À l'attention de Madame la Présidente et des membres de la commission d'enquête publique unique SCoT-AEC et PDM de Golfe du Morbihan – Vannes Agglomération

Objet : Contribution individuelle au projet de SCoT – Contestation des fondements techniques de la cartographie du recul du trait de côte – Demande de rendre un avis défavorable aux dispositions du SCOT concernant le trait de côte, de réexamen et de nouvelle étude indépendante – Parcelle N°660 section C, Arzon

« Contribution à l'enquête publique sur le Schéma de cohérence territoriale de GMVA

Maison : Pen er Pont
24 rue de Kerantallec
56640 Arzon
Parcelle 660 section C

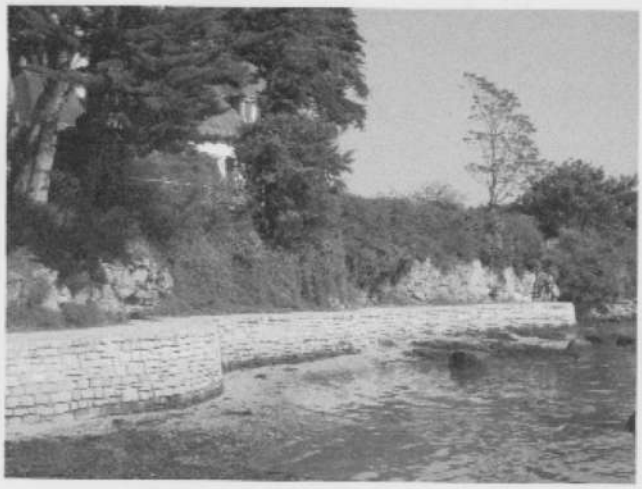
La carte concerne directement ma propriété, qui figure en zone rouge/jaune avec un recul du trait de côte de 0,32 m à 30 ans et de 1,33 m à 100 ans (cf : extrait de la carte en annexe).Sa publication affecte d'ores et déjà directement et immédiatement mes droits de propriétaire puisque la délibération permet au maire de surseoir à statuer sur toute demande d'autorisation concernant des travaux, des constructions ou des installations sur mon terrain, jusqu'à l'adoption définitive de cartes de recul du trait de côte, dans le cadre du PLU de la commune en cours de révision.

Hauteur falaise au
dessus GR : environ 4 m
